# ZX Evolution Revision A (19.11.2009)

## Top side

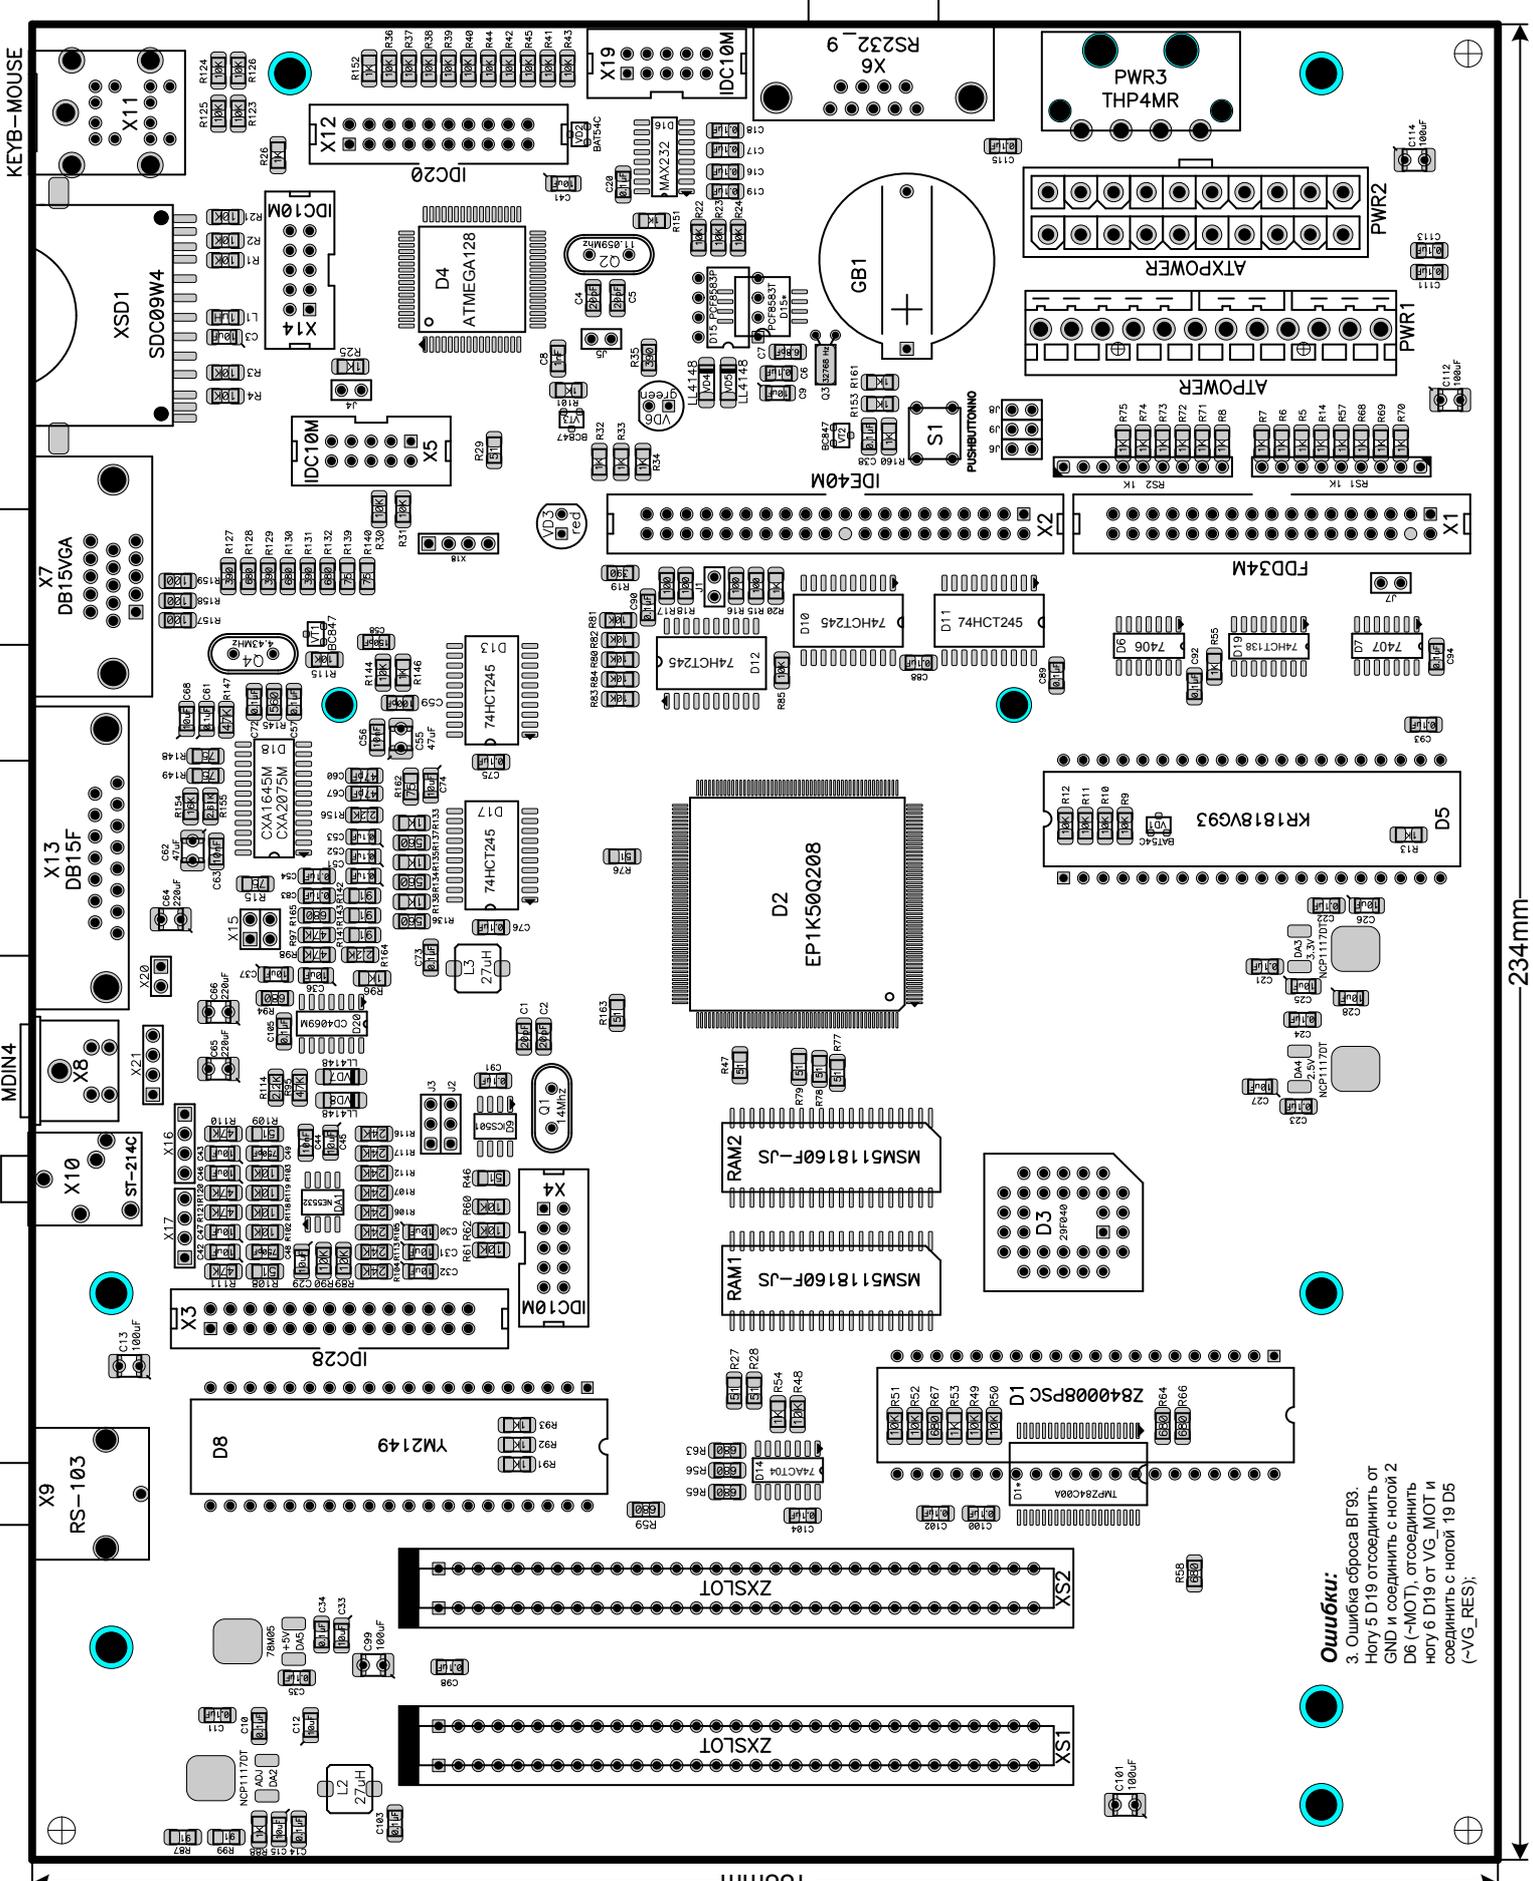
1. Вход OE (7 нога) элемента D9 (ICSS01M) не припаивать (изолировать);
2. Отрезать сигналы X11 и подсоединить зеркально (как показано ниже на рисунке):

3. Ошибка сброса VГ93.
3. Ошибка сброса VГ93.
3. Ошибка сброса VГ93.
